**Parco Regionale delle Alpi Apuane
Ufficio Pianificazione territoriale**

**Provvedimento Autorizzatorio Unico Regionale
(art. 27 bis del Dlgs 152/2006)
Pronuncia di Compatibilità Ambientale
n. 05 del 16 aprile 2026**

Progetto di coltivazione della cava n. 2 "Boccanaglia A"

PROGETTO DI COLTIVAZIONE DELLA CAVA *Boccanaglia*
Rapporto interdisciplinare

Nella Tabella di seguito sono riportate le informazioni in merito alle vasche predisposte per la gestione delle AMD:

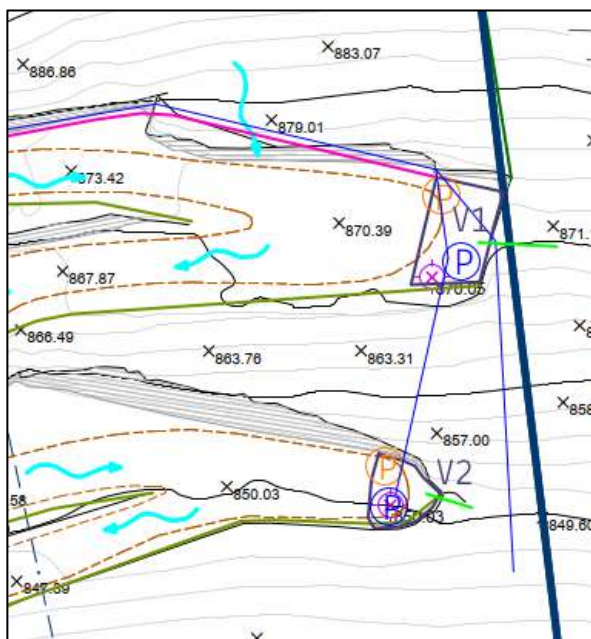
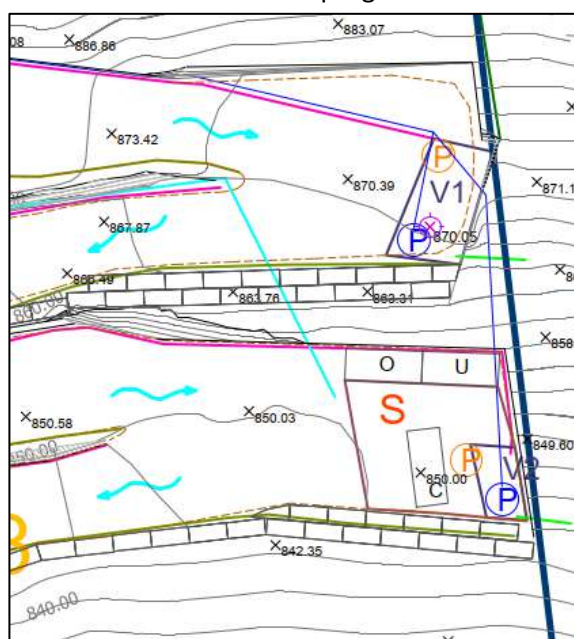
- Per quanto riguarda l'area servizi, è dichiarato essere collocata sia in sotterraneo che presso il tornante di q.850.0 m: si specifichi l'esatta posizione. Nella Tavola 9b la vasca V2 attualmente utilizzata per le AMD della strada viene asservita all'area servizi: si chiarisca come vengono le AMD della strada;

AMD

GESTIONE DELLE ACQUE INTERNE AMDC-AMDNC			FASE ATTUALE	DIMENSIONAMENTO	
AREA AFFERENTE	NOME AREA	NOME VASCA	VOLUME EVENTO (mc)	VOLUME VASCA (mc)	SUP VASCA (mq)
VERSANTE INDISTURBATO NON DEVIABILE	N1	V1	16.02	20.00	40.00
AREA PERTINENZIALE SUPERIORE	P1				
AREA PERTINENZIALE INTERMEDIA	P2	V2	2.64	5.00	20.00
AREA SERVIZI IMPIANTI	S	V5	0.75	2.00	4.00
CANTIERE ATTIVO CIELO APERTO	A1	V3	12.15	20.00	70.00
VERSANTE INDISTURBATO NON DEVIABILE	N2				
CANTIERE NON ATTIVO CIELO APERTO	B1				
AREA PERTINENZIALE INFERIORE	P3

GESTIONE DELLE ACQUE INTERNE AMDC-AMDNC			PROGETTO	DIMENSIONAMENTO	
AREA AFFERENTE	NOME AREA	NOME VASCA	VOLUME EVENTO (mc)	VOLUME VASCA (mc)	SUP VASCA (mq)
VERSANTE INDISTURBATO NON DEVIABILE	N1	V1	16.02	20.00	40.00
AREA PERTINENZIALE SUPERIORE	P1				
AREA PERTINENZIALE INTERMEDIA	P2	V2	3.11	5.00	20.00
AREA SERVIZI IMPIANTI	S	V3	15.55	20.00	30.00
CANTIERE ATTIVO CIELO APERTO	A1				
VERSANTE INDISTURBATO NON DEVIABILE	N2				
CANTIERE NON ATTIVO CIELO APERTO	B1				
AREA PERTINENZIALE INFERIORE	P3

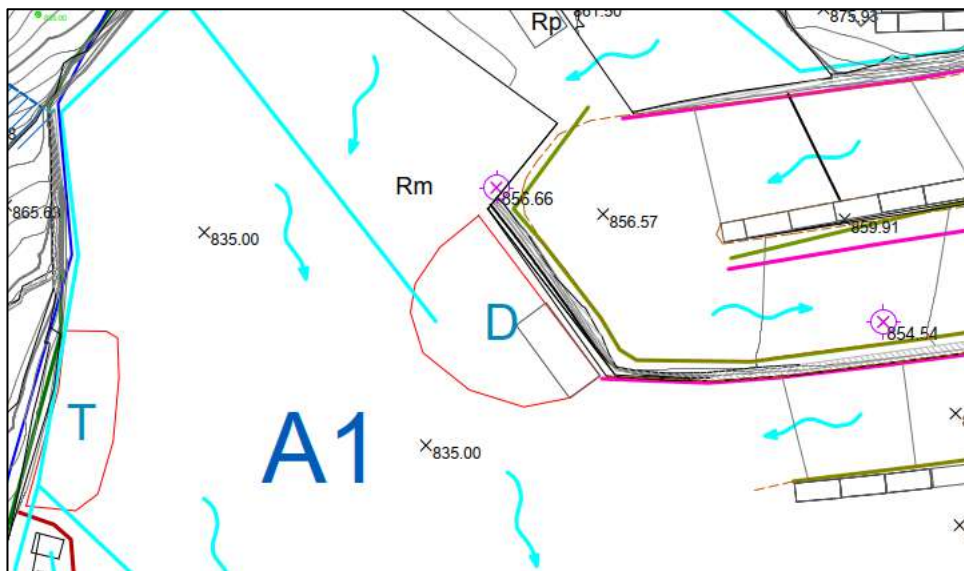
Nel progetto devono essere chiarite le volumetrie massime accumulabili nelle aree di stoccaggio/gestione e deve essere indicata la posizione univoca delle aree di accumulo e/o gestione del detrito nelle diverse fasi, riportandole nelle relative planimetrie.

L’area di stoccaggio/gestione dei derivati in sotterraneo rimane contenuta tra pareti di ammasso roccioso sub-verticali e cordolatura in materiale impermeabile per granulometria e/o costipamento nel piano di calpestio. Nel sotterraneo è esclusa la presenza di acque meteoriche dilavanti o di percolazione, comunque l’eventuale acqua che possa bagnare i cumuli sarà contenuta dalla cordolatura ed eventualmente inviata mediante impianto di pompaggio (P) al sistema di gestione delle acque meteoriche dilavanti V1.

Le dimensioni delle aree di stoccaggio e gestione del derivato risultano idonee ad una **programmazione dell’allontanamento settimanale**. Si prevedono 1 viaggio al giorno per allontanare il materiale incoerente e 8 viaggi al mese per quanto riguarda i blocchi.

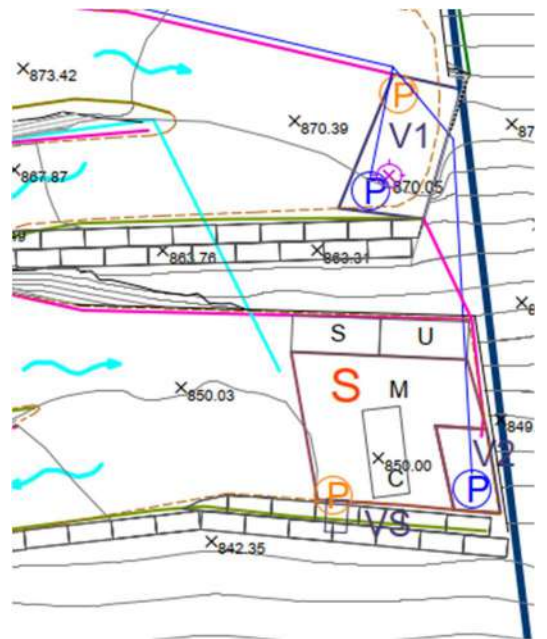
- Come si può vedere dallo stralcio della Tavola 09bi a fianco riportato, non è chiaro come possano confluire le acque della strada nella vasca V2 che è ubicata al di là dei cordoli di contenimento dell'area impianti S.

- Si rileva che gli stracci assorbenti non costituiscono un sistema di trattamento di acque potenzialmente contaminate da idrocarburi. Si propone di prescrivere l'installazione di un idoneo sistema di trattamento delle AMPP dell'area impianti dove si trova l'area di eventuale manutenzione mezzi e la cisterna carburanti.

Il Tecnico dichiara che a monte della vasca VS sarà installato un desoleatore e che allo stato attuale non è presente alcun sistema di trattamento di acque potenzialmente contaminate da idrocarburi, come previsto dal progetto di coltivazione assentito.

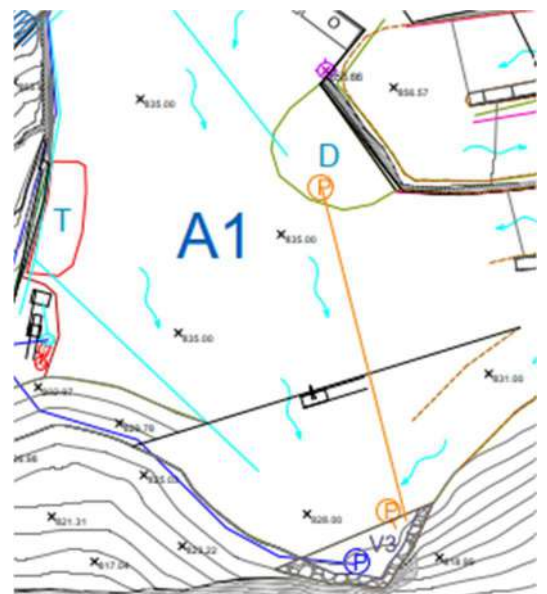
- Non si comprende il significato della linea azzurra (in legenda corrisponde alla tubazione di distribuzione delle acque depurate in cava) che sembra partire dall'area (D) per essere inviata all'utilizzo, e dall'area (T) verso la zona di lavoro della tagliatrice a catena (che dovrebbe essere una lavorazione a secco).

Il Tecnico chiarisce che la tubazione di distribuzione delle acque depurate in cava parte dal deposito di stoccaggio D1 e invia le acque chiare all'utilizzo presso i cantieri attivi (raffreddamento lavorazioni) e l'area temporanea di stoccaggio derivati (D) (inumidimento del materiale derivato nei periodi siccitosi). La tubazione avrà biforcazioni e triforcazioni in relazione alla logistica del cantiere. Le lavorazioni a catena dentata avverranno nelle modalità descritte nel piano e pertanto sussisterà sempre una tubazione di mandata delle acque chiare verso il cantiere sotterraneo.

Emissione polveri

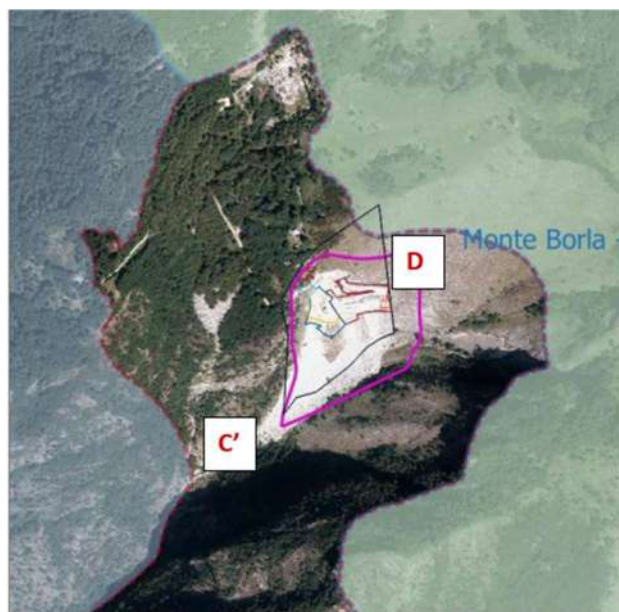
Osservazione: dalla descrizione sembra che non siano previsti monitoraggi presso i recettori, si chiede di chiarire la proposta, valutando se considerare le aree circostanti la cava come ricettori per quanto riguarda la vegetazione e la fauna.
